1～4号サブドレン集水設備設置工事 一部計画の見直しについて

平成26年4月24日

東京電力株式会社

既設サブドレンピット調査結果と対応方針

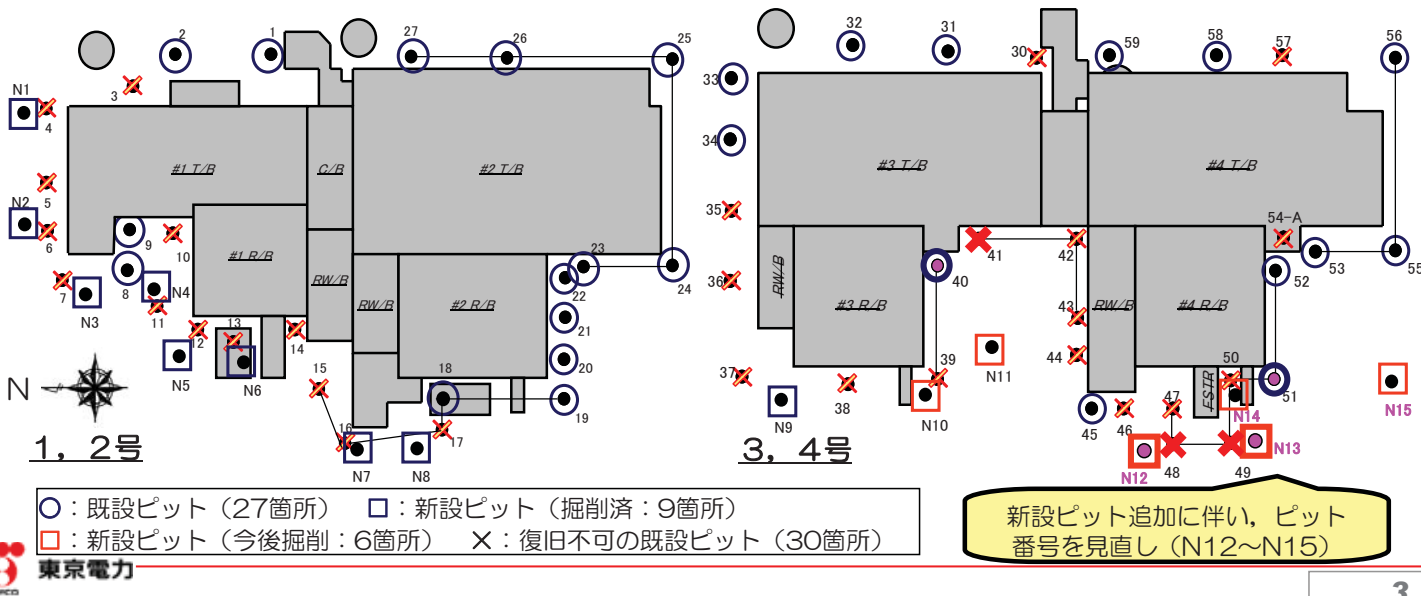
- 各ピットの調査結果と対応方針は以下のとおり。 ※詳細な調査結果→【参考1】

ピットNo.	調査結果	対応方針
40	復旧可能	(当初計画どおり復旧)
41	復旧不可	No.40ピットと近接していること、周辺には高線量瓦礫置場があり高線量のため、代替の新設ピットは設置しない。→既往の浸透流解析結果より、影響は小さいと判断【次頁】。
48	復旧不可	近傍に新設ピットを代替設置。
49	復旧不可	近傍に新設ピットを代替設置。
51	復旧可能	(当初計画どおり復旧)

No.41ピット復旧不可による影響

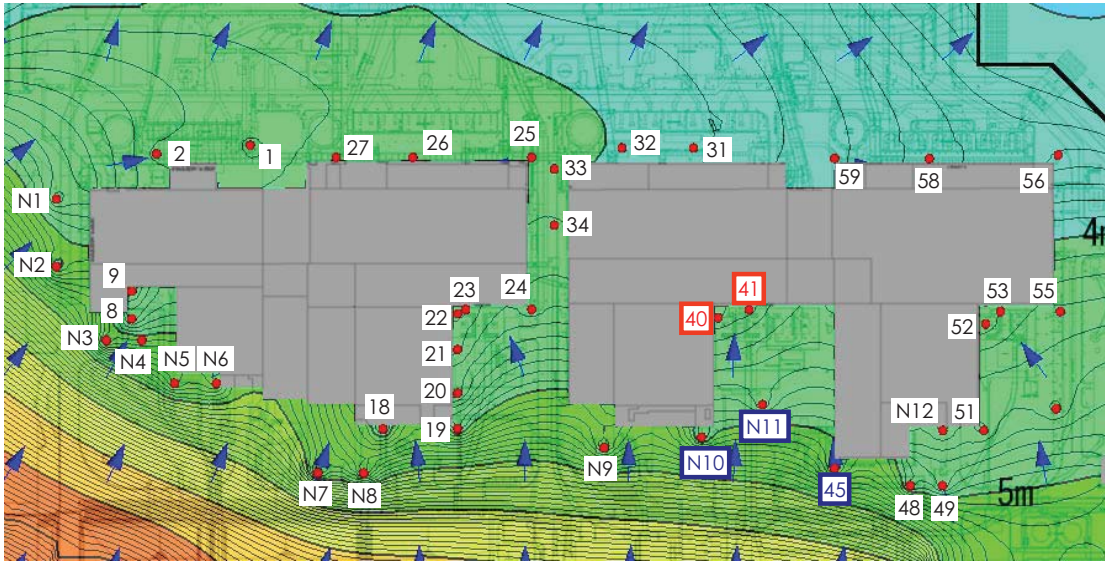
既往の浸透流解析における、各ピットの揚水量は以下の通り。

(基本ケース：「山側SD現状建屋水位+1m，海側SD現状建屋水位+1m，地下水ドレン稼動」の場合)

- 3~4号機間の地下水の大部分は上流側の「N10(37m³/d)」「N11(20m³/d)」「45(28m³/d)」で揚水しており、その影響で下流側の「40(3m³/d)」「41(5m³/d)」はもともと揚水量が少量である。
- 「41」を復旧しない場合においても、周辺ピットの揚水量及び建屋周辺の地下水位に殆ど変化がないことを確認。

⇒「41」を復旧しない場合でも、サブドレンの揚水効果に対する影響は軽微である。

サブドレン集水設備の配置計画見直し

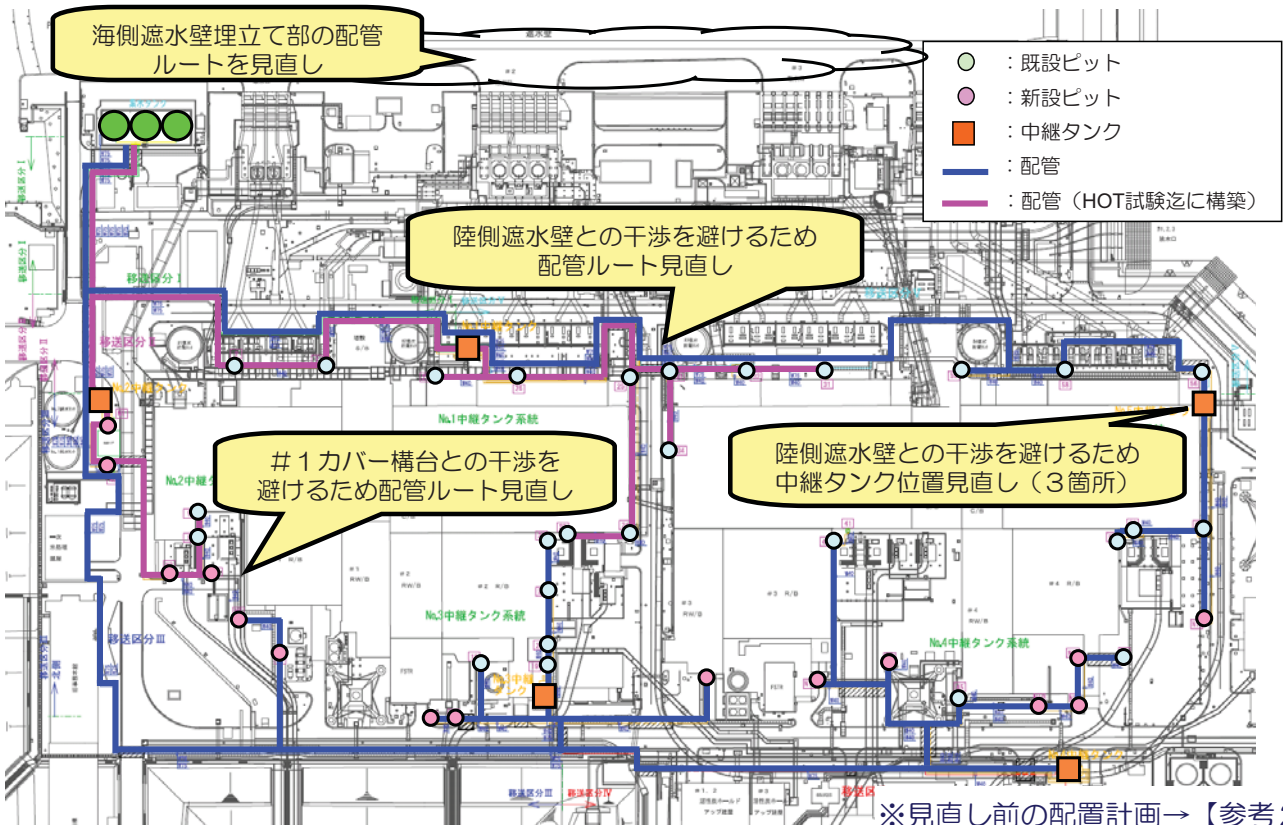
- 移送配管ルート及び中継タンクの位置についても、陸側遮水壁をはじめとした他工事との調整を行い、以下のとおり一部見直しを実施。

計画見直しによる工程への影響について

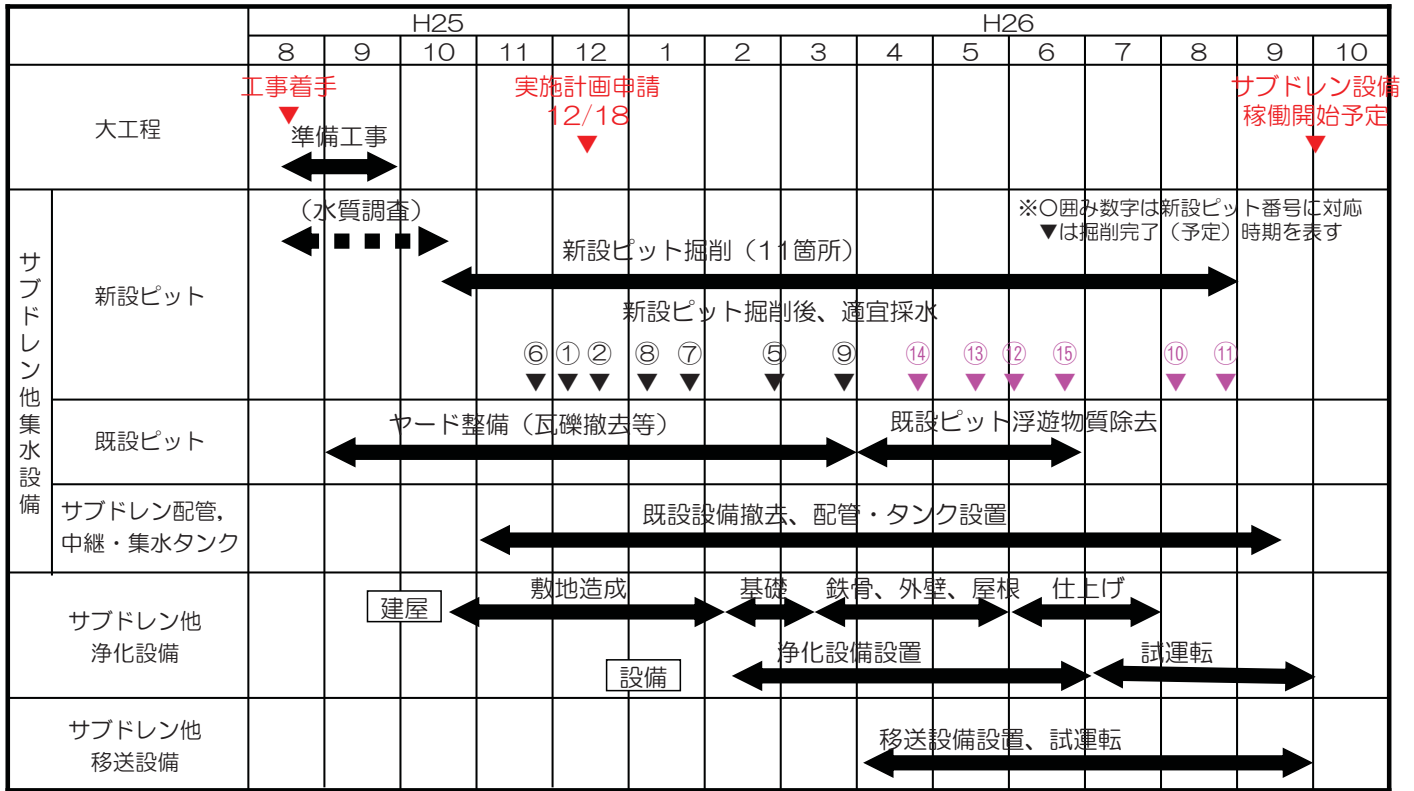
■ 今回の計画見直しにより、サブドレン設備稼働に向けた工程の変更は無し。
